**Progetto “Steam Reforming”**

**[ID\_VIP: 11118] Verifica di ottemperanza alle condizioni ambientali**

***Riscontro alle Valutazioni ARPAV ai fini della verifica di ottemperanza delle condizioni ambientali n. 1, 2, 3, 4, 5, 6, 7, 8, 9, 11 contenute nel parere n. 193 del 03.08.2023 della Commissione Tecnica PNRR – PNIEC (Decreto MASE n. 659 del 13.12.2023)***

Identificatore: VO\_SR\_ARPAV

Figura 2: Postazioni di misura presso cui è effettuare la verifica del rispetto dei limiti acustici (stralciata da Allegato 3 – Piano di Monitoraggio acustico, integrazione al SIA nel marzo 2023).

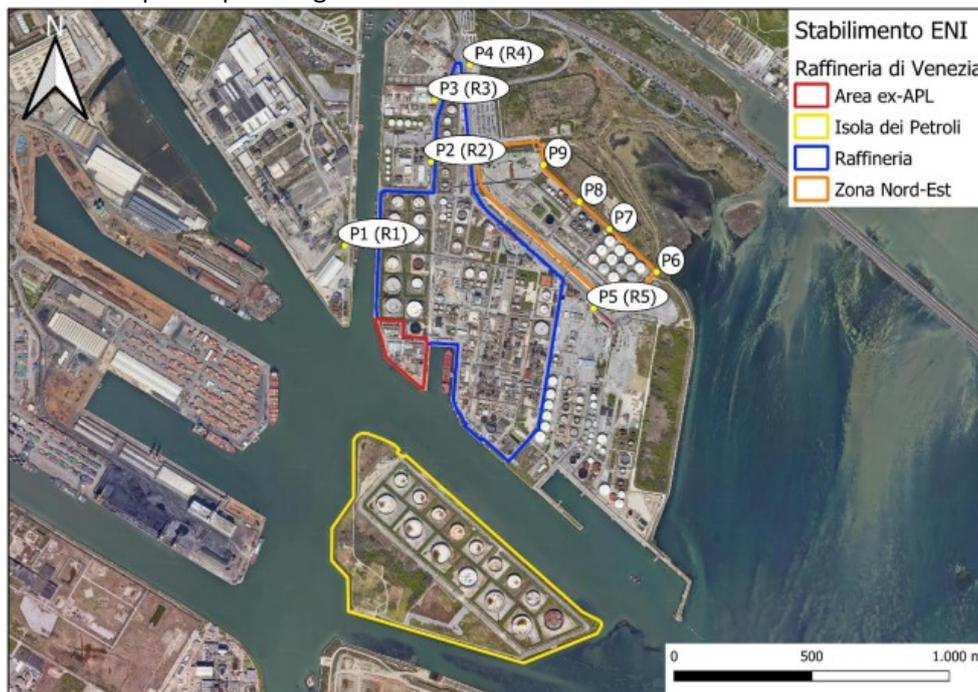
*Nella Relazione di verifica di ottemperanza (elaborato VO\_BioRaVe\_SR), si rimanda al mese 19 la definizione dei punti di misura.*

Si precisa che il riferimento al mese n. 19 del cronoprogramma non è da intendersi relativo alla definizione dei punti di misura. Il mese n. 19 è stato riconosciuto come la fase di cantiere più significativa dal punto di vista delle emissioni di rumore per la prevista contemporaneità di più macchinari e lavorazioni rumorose (come anticipato al precedente paragrafo, il cronoprogramma è stato aggiornato).

I punti di misura del rumore ambientale sono stati definiti nelle tabelle di pagina 9 di 12 e pagina 11 di 12 dell’Allegato 3 – Piano di Monitoraggio acustico presentato come integrazione al SIA nel marzo 2023.

La mappa che mostra la localizzazione dei punti di misura è presente nel PMA appena richiamato in Figura 1, a pagina 7 di 12. Se ne riporta qui di seguito uno stralcio.
